Dodatek č. 1
ke smlouvě o dílo č. 6219054381
Uzavřené dne 6. 12. 2019

I. Předmět plnění specifikovaný v Čl. 2 „Předmět a účel smlouvy“, akce „Celková rekonstrukce bytového domu Vlhká 179/22 v k.ú. Zábrdovice“ se mění (doplňuje) o jmenovité méněpráce a vícepráce:

ZMĚNOVÝ LIST: Posudek na výskyt chráněného ptactva		číslo ZL:ZL01
Název akce:	„Celková rekonstrukce bytového domu Vlhká 179/22 v k.ú. Zábrdovice“	
Registrační číslo projektu:	CZ.06.2.56/0.0/0.0/18_105/0012669	
Objednatel:	Statutární město Brno, Dominikánské nám 196/1, 602 00 Brno	
Zhotovitel:	Winning PS-stavební firma s.r.o., Křížkova 2960/72, 612 00 Brno	
Změnový list vystavil:	[redacted]	
Datum:	14. 5. 2020	
<p>Tento změnový list popisuje uvažovanou změnu rozsahu díla a je podkladem pro sjednání změny díla formou Dodatku smlouvy o dílo, který podléhá schválení volenými orgány města Brna. Zhotovitel tyto práce provede v souladu s ustanovením smlouvy o dílo č.: 6219054381 dle odst. 4.4.4.</p> <p>Původní řešení dle smluvní dokumentace: V zadávací dokumentaci stavby bylo provedení Posudku na výskyt chráněného ptactva na základě požadavku Odboru životního prostředí (OŽP MMB) řešeno, ale nebylo zahrnuto v soupisu prací zadáva

ZMĚNA ZESÍLENÍ ZÁKLADŮ U ŠTÍTŮ

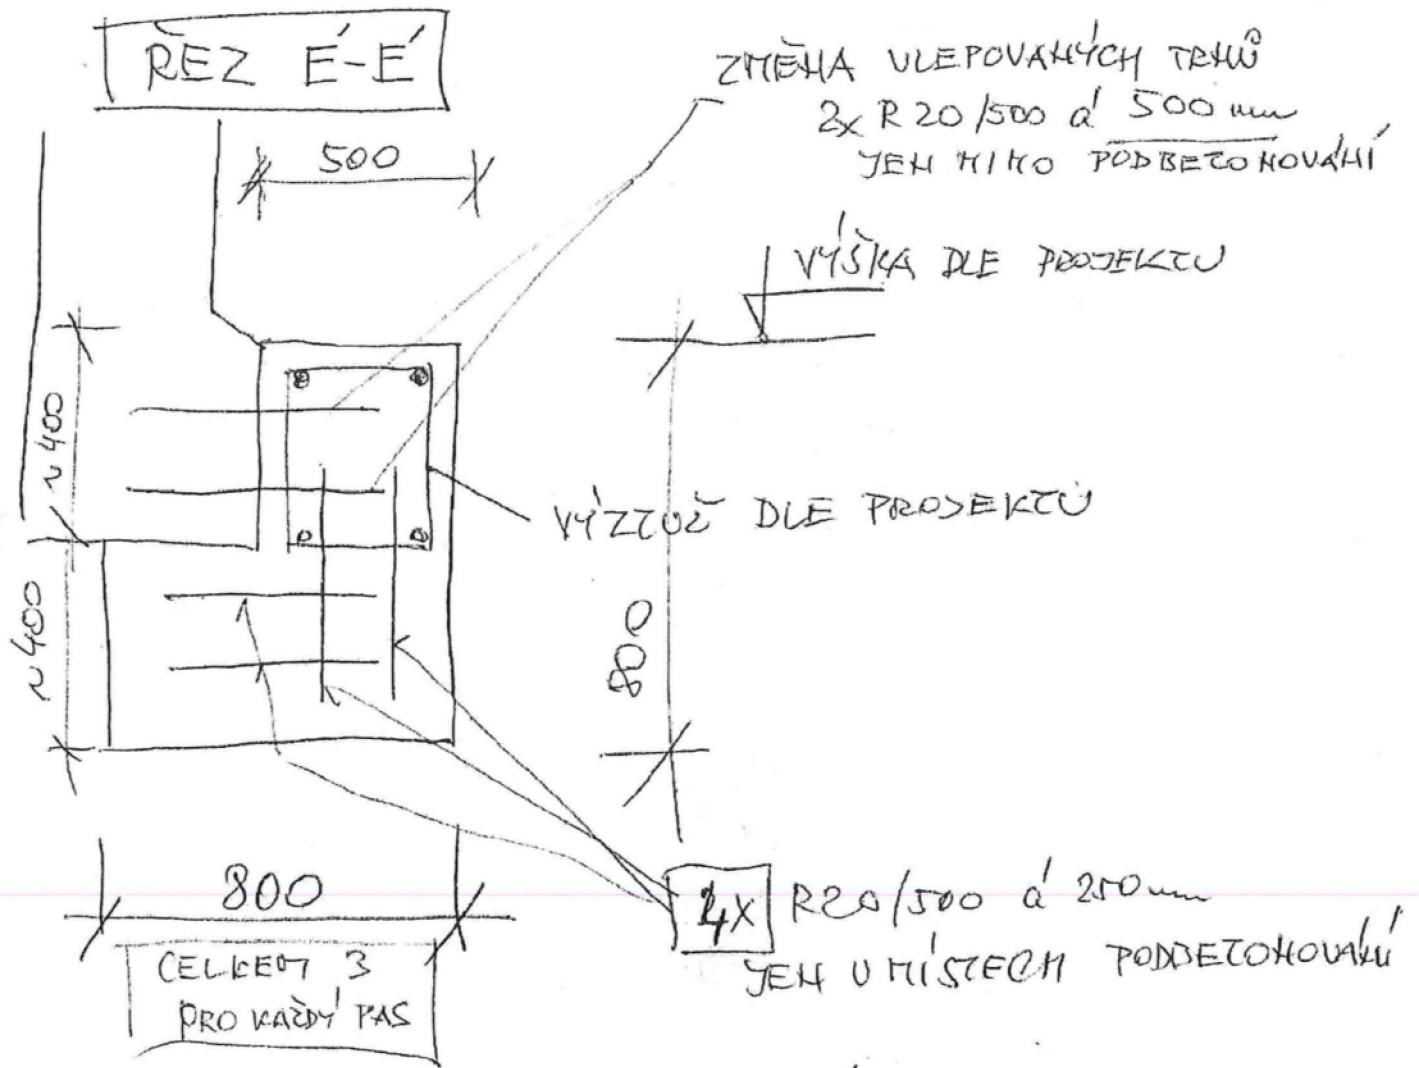
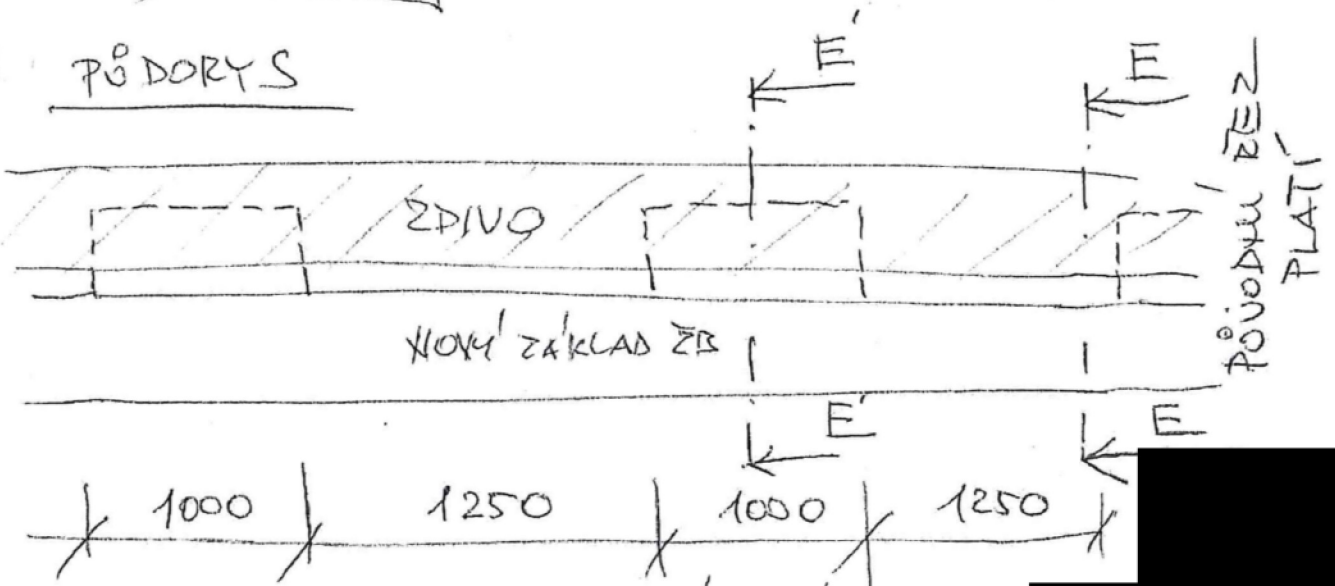
ZMĚNOVÝ LIST: Posílení základů		číslo ZL: ZL04
Název akce:	„Celková rekonstrukce bytového domu Vlhká 179/22 v k.ú. Zábrdovice“	
Registrační číslo projektu:	CZ.06.2.56/0.0/0.0/18_105/0012669	
Objednatel:	Statutární město Brno, Dominikánské nám 196/1, 602 00 Brno	
Zhotovitel:	Winning PS-stavební firma s.r.o., Křížkova 2960/72, 612 00 Brno	
Změnový list vystavil:	[redacted]	
Datum:	14. 5. 2020	
<p>Tento změnový list popisuje uvažovanou změnu rozsahu díla a je podkladem pro sjednání změny díla formou Dodatku smlouvy o dílo, který podléhá schválení volenými orgány města Brna. Zhotovitel tyto práce provede v souladu s ustanovením smlouvy o dílo č.: 6219054381 dle odst. 4.4.4.</p> <p>Původní řešení dle smluvní dokumentace: Posílení stávajících základů na základovou spáru objektu.</p> <p>Nové řešení: Provedení výkopů základových pasů včetně podkopání stávajících pasů na šířku 1 000 mm a hloubku 400 mm pod základovou spáru v roztečích 1 250 mm.</p> <p>Zdůvodnění změny: Po výkopech nových zesilujících základových pasů dle zadávací dokumentace stavby bylo zjištěno, že stávající základový pas je tvořen směsí cihel a kamenů. Na základě požadavku statika ze dne 15. 3. 2020 bude třeba realizovat posílení základových pasů u štítových stěn viz schéma (příloha č. 2 tohoto ZL), současně byla při výkopech pasů zjištěna absence základových pasů v místech průchodů mezi jednotlivými kóje, což nebylo možné před zahájením prací předpokládat, a to ani po provedení 3 kopaných sond provedených v rámci stavebně technického průzkumu objektu.</p> <p>Komentář ke změně: Jedná se o dodatečné stavební práce, jejichž potřeba vznikla v důsledku objektivně nepředvídatelných okolností a jsou nezbytné pro provedení původní zakázky z důvodu dokončení stavebních prací. Jedná se o stavební práce, které nemohou být technicky nebo ekonomicky odděleny od původní zakázky.</p>

Pozn: OČISTIT KOTV TAKTĚ SPÁRU

P.č.	Číslo položky	Název položky	MJ	Množství	Cena / MJ	Celkem
Díl: 1 Zemní práce						11 272,20
5	139711101	Výkopávky v uzavřených prostorech v hornině tř. 1 až 4	m3	6,34000	1 300,00	8 242,00
		8*1*0,8*0,4		2,56000		
		v místě chybějícího zákl.pasu : 10,5*0,6*0,6		3,78000		
10	162201211	Vodorovné přemístění výkopku z horniny tř. 1 až 4 stavebním kolečkem do 10 m	m3	6,34000	80,00	507,20
12	162201219	Příplatek k vodorovnému přemístění výkopku z horniny tř. 1 až 4 stavebním kolečkem ZKD 10 m	m3	6,34000	50,00	317,00
14	162601102	Vodorovné přemístění do 5000 m výkopku/sypaniny z horniny tř. 1 až 4	m3	6,34000	60,00	380,40
17	171201211	Poplatek za uložení stavebního odpadu - zeminy a kameniva na skládce	t	11,41000	160,00	1 825,60
Díl: 2 Základy a zvláštní zakládání						24 901,00
25	274321411	Základové pasy ze ŽB bez zvýšených nároků na prostředí tř. C 20/25	m3	6,34000	2 650,00	16 801,00
26	274361821	Výztuž základových pásů betonářskou ocelí 10 505 (R)	t	0,30000	27 000,00	8 100,00

Díl: 9 Ostatní konstrukce, bourání						10 400,00
233	985331217	Dodatečné vlepování betonářské výztuže D 20 mm do chemické malty včetně vyvrtání otvoru	m	8,00000	1 300,00	10 400,00
Celkem						46 573,20
